ПАСПОРТ ДОСТУПНОСТИ

объект: Федеральное государственное бюджетное образовательное
учреждение высшего образования «Тульский государственный университет»,
ФГБОУ ВО «ТулГУ» (лаборатория строительных материалов)

адрес: Тульская обл., г. Тула, Советский район, пр-т. Ленина, д. 84, корп.6

**АКТ ОБСЛЕДОВАНИЯ
объекта социальной инфраструктуры
К ПАСПОРТУ ДОСТУПНОСТИ ОСИ № 40**

Фото 11

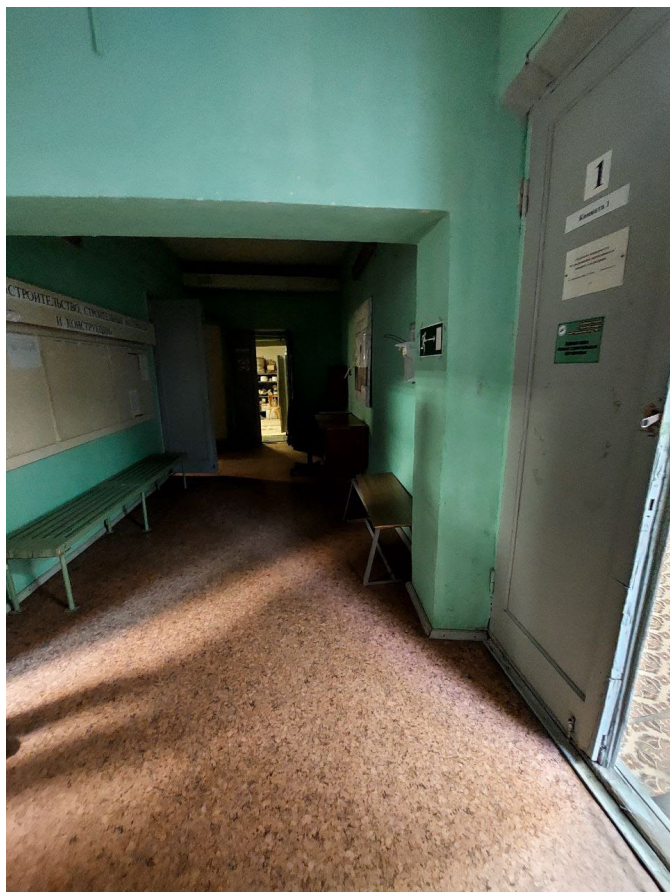
3.1	Коридор (вестибюль, зона ожидания, галерея, балкон)	есть		11	Отсутствует тактильная информационная мнемосхема справа при входе в помещение.	К, О, С, Г, У	Предусмотреть установку тактильной или тактильно-звуковой информационной мнемосхемы справа при входе в помещение (не далее 2-4м от входа) на высоте 1.2-1.6м, отображающей информацию о помещениях в здании. Не мешая основному потоку посетителей	Текущий ремонт
				11	Рекомендуется установить в холе первого этажа информационный терминал (киоск), для получения информации об объекте.	К, О, С, Г, У	Рекомендуется установить информационный терминал с сенсорным экраном, со встроенной индукционной системой, со специальным ПО для инвалидов с сенсорным управлением, с автоматическим озвучиванием текста голосом, с системой вызова помощника. (п. 6.5.7 СП 59.13330.2020).	Текущий ремонт
				11	В холлах не оборудованы места отдыха и ожидания для инвалидов.	К, О, С, Г, У	Обеспечить зону отдыха и ожидания для инвалидов оборудованное информационным знаком «Место для инвалидов» и скамьей с опорой для спины и	Текущий ремонт

подлокотником. (п. 5.3 СП 59.13330.2020).	
				11, 12	Отсутствуют пристенные поручни в коридорах на свободных участках стен	К, О, С	Рекомендуется предусмотреть пристенные поручни на высоте 0,9 м на путях движения инвалидов по коридорам, как вспомогательное оборудование для передвижения инвалидов с нарушением опорно-двигательного аппарата и для ориентации инвалидов по зрению.	Текущий ремонт

Фото 12

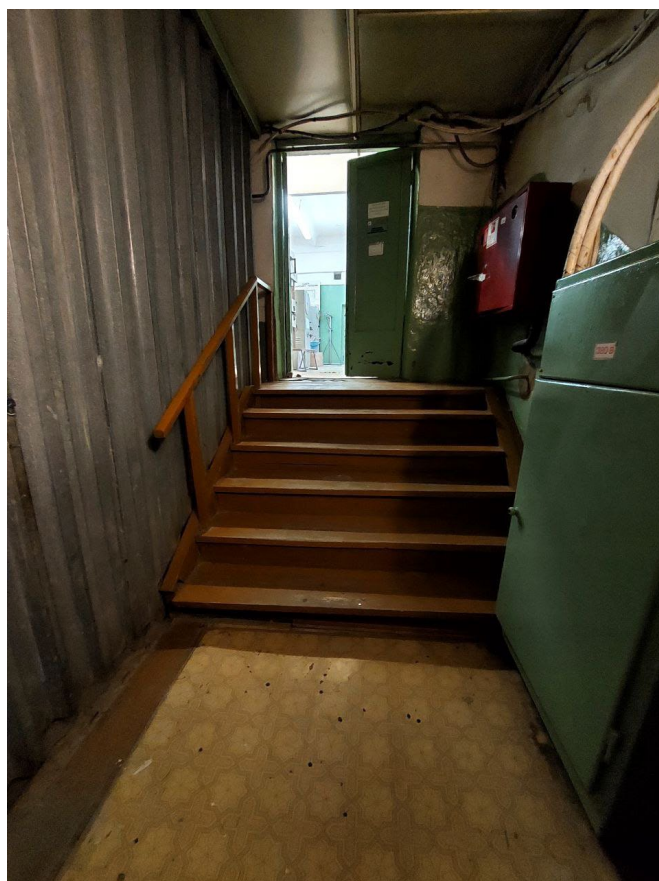
3.2	Лестница (внутри здания)	есть		12	Отсутствует контрастное выделение краевых ступеней на лестничных маршах	С	Выделить краевые ступени лестницы контрастными полосами шириной не менее 0,08 м по всей ширине лестничного марша (п. 6.2.8 СП 59.13330.2020)	Текущий ремонт
				12	Отсутствует обозначение начало/окончание поручней и нумерация этажей.	С, О	Обозначить осязательными предупреждающими наклейками начало/окончание поручней. Установить тактильно-информационные таблички с обозначением нумерации этажа.	Текущий ремонт
				12	Отсутствуют поручни с двух сторон лестницы	С, О, Г,	Установить с двух сторон лестницы поручни на высоте 0,9 м, завершающие горизонтальные части поручня должны иметь травмобезопасное окончание (СП 59.13330.2020 п. 5.1.13)	Текущий ремонт

3.3	Пандус (внутри здания)	нет						Не требуется
3.4	Лифт пассажирский (или подъемник)	есть		12	Отсутствует доступ в Лабораторию «Строительные материалы и изделия»	К, О, С	Установить стационарное подъемное оборудование, ступенькоход или лифт (п.6.2.13 СП 59.13330.2020)	Капитальный ремонт, индивидуальное решение с ТСР

Фото 14

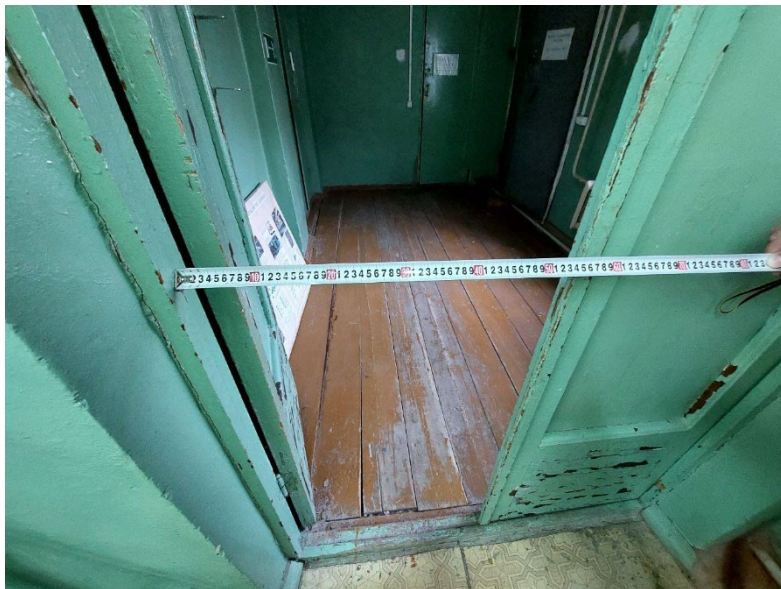
контрастного отображения ручки по отношению к двери.		отображение дверных ручек цветом по отношению к цвету двери.	
				14	Ширина дверных проемов менее 0,9 м	К, О, С	Предусмотреть ширину дверных проемов не менее 0,9м в свету. (п. 6.1.5 СП 59.13330.2020) До ремонта обе створки двери должны находится в открытом состоянии	Текущий ремонт

Фото 16

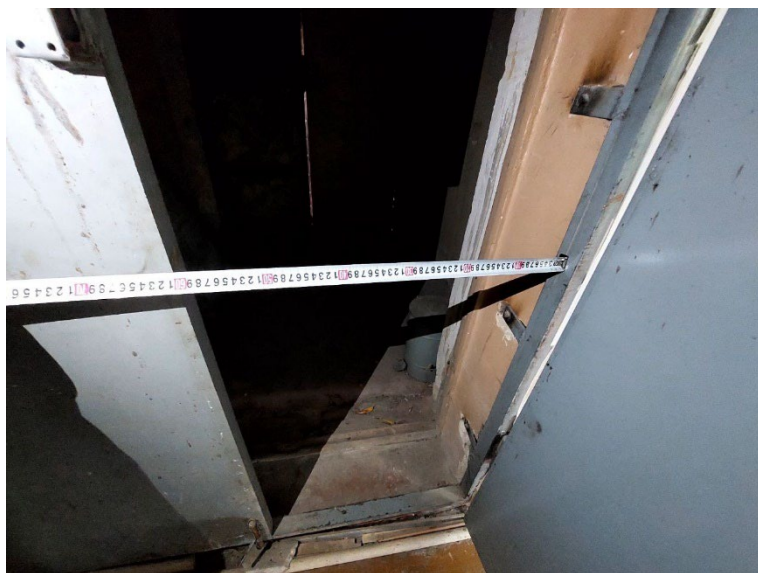
отношению к двери		двери	
				16	Ширина дверных проемов менее 0,9 м	К, О, С	Предусмотреть ширину дверных проемов не менее 0,9м в свету. (п. 6.1.5 СП 59.13330.2020) До ремонта обе створки двери должны находится в открытом состоянии.	Текущий ремонт
				17	Высота порога дверного проема более 0,014 м.	К, О, С	Установить перекатной пандус на ширину дверного проема в местах перепада высот (при капитальном ремонте высота порога дверного проема не должна превышать 0,014 м одного элемента) (п. 6.2.4. СП 59 13330.2020).	Текущий ремонт
					Для эвакуации инвалидов на креслах - колясках не предусмотрено эвакуационное кресло	К	Для эвакуации инвалидов на креслах - колясках предусмотреть эвакуационное кресло, которое должно быть установлено на каждом этаже.	Текущий ремонт
	Общие требования к зоне	Привести в соответствии с СП 59.13330.2020

Фото 24

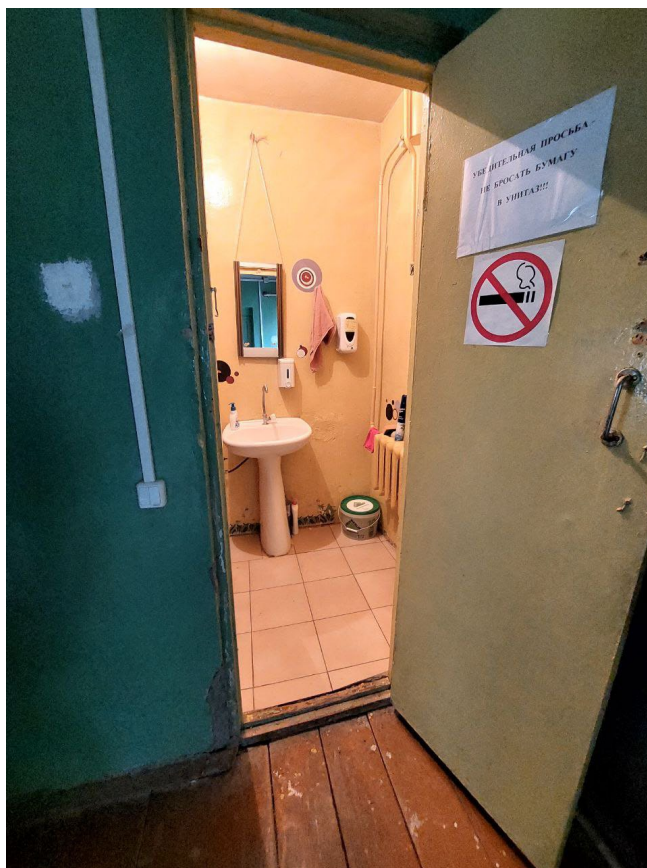
5.1	Туалетная комната	есть		24, 26	Отсутствуют доступные санитарно-гигиенические кабины для инвалидов и МГН в общих уборных	К, О, С, Г, У	Оборудовать доступные санитарно-гигиенические кабины в общих уборных по гендерному типу, желательно размером не менее 1,65х2,2м, с разворотной площадкой и местом хранения коляски (доля доступных для инвалидов кабин должна составлять 5%, но не менее одной кабины) (п.6.3.3. СП 59.13330.2020)	Текущий ремонт
				24	У дверей санитарно-бытовых помещений не установлены знаки доступности, специальные тактильные пиктограммы, мнемосхемы	К, О, С, Г, У	Установить таблички с названием помещений и знаками доступности на высоте 1,4-1,6м, выполненные рельефно-графическим и рельефно-точечным способом (п.6.3.6. СП 59.13330.2020)	Текущий ремонт
				25	Санитарно-гигиенические кабины не оборудованы системой тревожной сигнализации (кнопкой вызова персонала) с выводом на пульт администрации (охраны)	К, О, С, Г, У	Установить кнопку вызова персонала со шнурком с выводом на пульт администрации (охраны) на высоте 0.85-0.9м рядом с откидным поручнем (п.6.3.6. СП 59.13330.2020)	Текущий ремонт

Фото 26

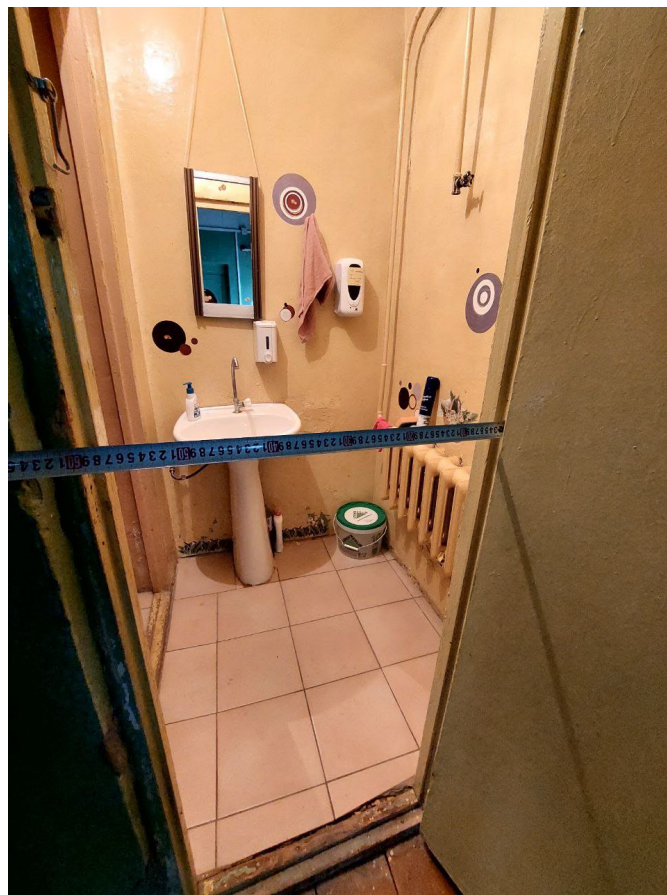
26	Ширина дверных проемов менее 0,9 м	К, О, С	Предусмотреть ширину дверных проемов не менее 0,9 м в свету (п. 6.1.5 СП 59.13330.2020)	Капитальный ремонт
				27	Высота порогов дверных проемов превышает 0,014м.	К, О, С	Установить перекатные пандусы на ширину дверного проема в местах перепада высот (при капитальном ремонте высота порога дверного проема не должна превышать 0,014 м одного элемента) (п. 6.2.4. СП 59 13330.2020).	Текущий ремонт
				25	Отсутствуют, откидные и стационарные поручни, крючки для тростей	К, О, С	Установить откидные и стационарные поручни, на высоте 0,85 (0,9) м рядом с унитазом, крючки для тростей на высоте 1,1 м рядом с унитазом и раковиной (п.6.3.3. СП 59.13330.2020)	Текущий ремонт
				26	Отсутствует поворотное зеркало	К, С, Г, О, У	Установить поворотное зеркало на доступной для инвалидов-колясочников высоте от уровня пола (от 1,1м до 1,3 м)	Текущий ремонт
				26	Отсутствуют краны с рычажной рукояткой	К, С, Г, О, У	В кабинках уборных следует применять водопроводные краны с рычажной рукояткой и термостатом, а при возможности - с автоматическими и сенсорными кранами бесконтактного типа. Применение кранов с раздельным управлением горячей и холодной водой не допускается (п. 6.3.9 СП 59.13330.2020)	Текущий ремонт

Фото 28

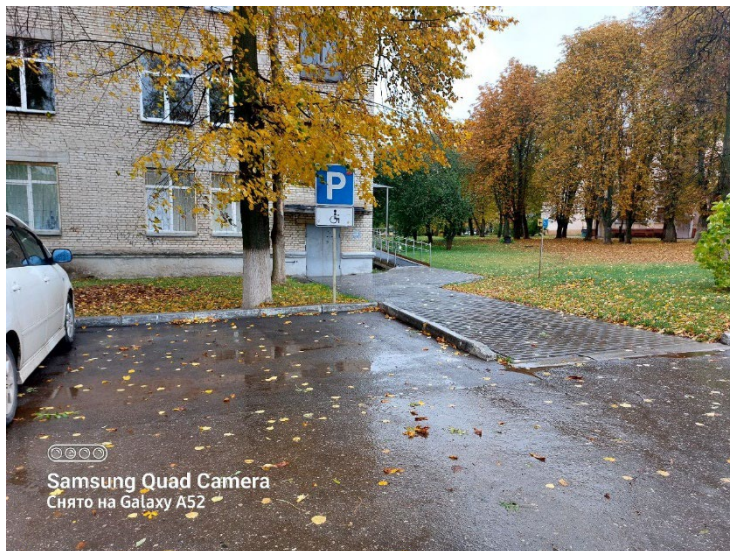
1.4	Пандус (наружный)	нет						Не требуется
1.5	Автостоянка и парковка	нет		28	На территории парковки отсутствует дорожная разметка.	К, С, О, У, Г	Нанести дорожную разметку размером 3,6м*6.0м и горизонтальный напольный знак «инвалид» 0,8м х 1,6м. (согласно ГОСТ Р 52289 ГОСТ Р 52290)	Текущий ремонт
	Общие требования к зоне	Привести в соответствие с СП 59.13330.2020 и ГОСТ 52875-2018, ГОСТ 52131-2019
